## Appui d'arbre à cames de frein optimisé

C'est dès maintenant chez BPW qu'a lieu le lancement progressif d'un appui d'arbre à cames de frein optimisé.

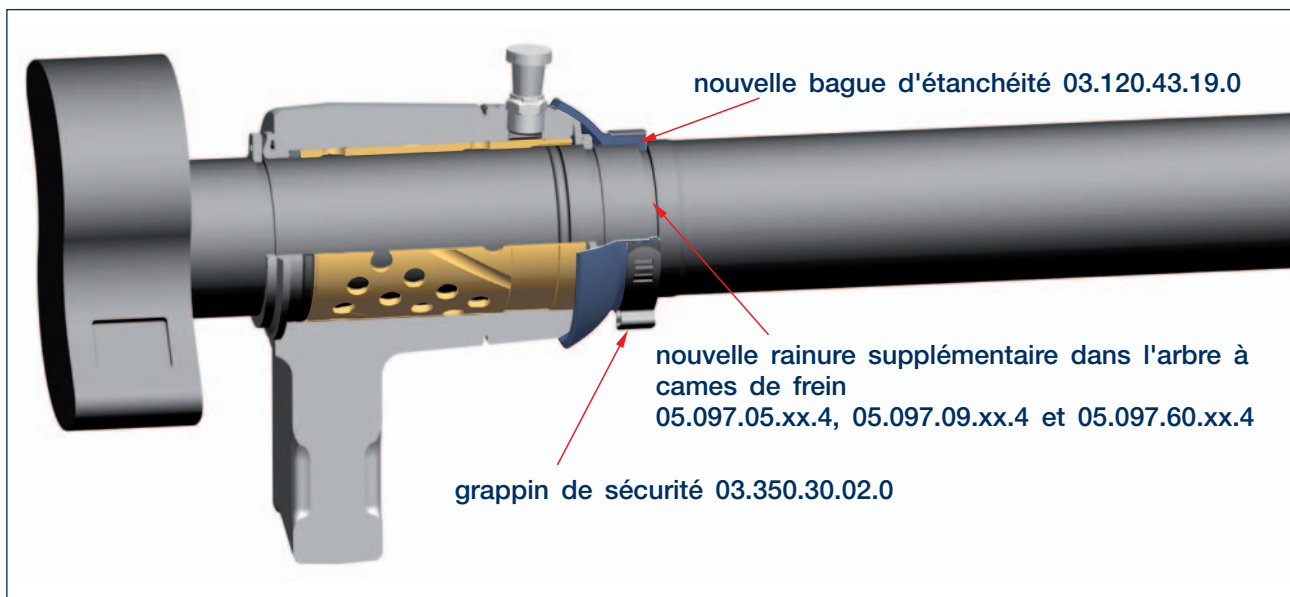
Les arbres à cames de frein 05.097.05.xx.4, 05.097.09.xx.4 et 05.097.60.xx.4 vont être pourvus d'une rainure supplémentaire. Dans cette rainure se positionne également la nouvelle bague d'étanchéité 03.120.43.19.0 avec son «nez» rotatif. Ainsi l'étanchéité de l'appui est améliorée.

La nouvelle rainure supplémentaire est lancée, mais conserve son numéro de pièce, de manière à ce que la nouvelle bague d'étanchéité 03.120.43.19.0 ne puisse être combinée qu'avec le nouvel arbre à cames de frein.

Ainsi, la bague d'étanchéité 03.120.43.14.0 employée jusque là n'est plus utilisée dans les séries d'essieux BPW mentionnées plus haut avec arbres à cames de frein 05.097.05.xx.4, 05.097.09.xx.4 et 05.097.60.xx.4.

Dans la phase de transition, il est toutefois possible d'utiliser la bague d'étanchéité (03.120.13.14.0) employée jusque là en liaison avec le grappin de sécurité (03.350.30.01.0) également sur les arbres à cames de frein.

Les kits de réparation pour les arbres à cames de frein BPW sont prévus pour être changés fin 2015 en modifiant l'index du numéro de pièce sur la nouvelle bague d'étanchéité.
